INFORME N°2.178.944-1

Revisión del Segundo Tipo de Viviendas El Olivar

Informe Ejecutivo

Proyecto "Versión 2: 56871_PC A1 OLIVAR GRUPO 6"

Figura 4.1. Observaciones en Planos proyecto 2 (ref. 17).

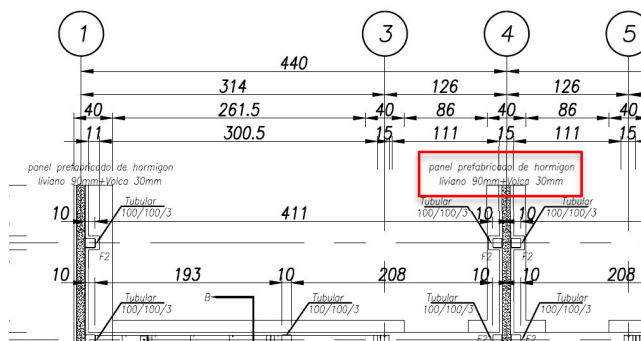
Existe un intento de flexibilizar el uso de otro Panel prefabricado de hormigón liviano puesto que en el documento de memoria de cálculo (ref. 16) se hace referencia a que estos paneles deben ser “Tipo Fastwork”. Esta idea persiste al visualizar que en los planos del proyecto (ref. 17) se nombra a estos elementos estructurales de forma genérica “Panel prefabricado de hormigón liviano...” y en la sección de Notas generales se vuelve a referenciar como “Tipo Fastwork” (**Figura 4.1**).

Respecto a lo descrito en el párrafo anterior, en los documentos de especificaciones técnicas (ref. 19) se establece que el panel prefabricado será "Simple Wall o superior técnico".

Ante este hallazgo, se establece que en los documentos revisados no hay antecedentes técnicos ni informes de ensayos estructurales de laboratorio que presenten valores de rigideces o de resistencia de otro panel prefabricado que no sea el Panel Fastwork. Se debe considerar que este tipo de elemento estructural corresponde a un sistema constructivo no tradicional (SCNT) por lo que, si no existe ensayos establecidos en NCh806, no se puede emplear un panel distinto.
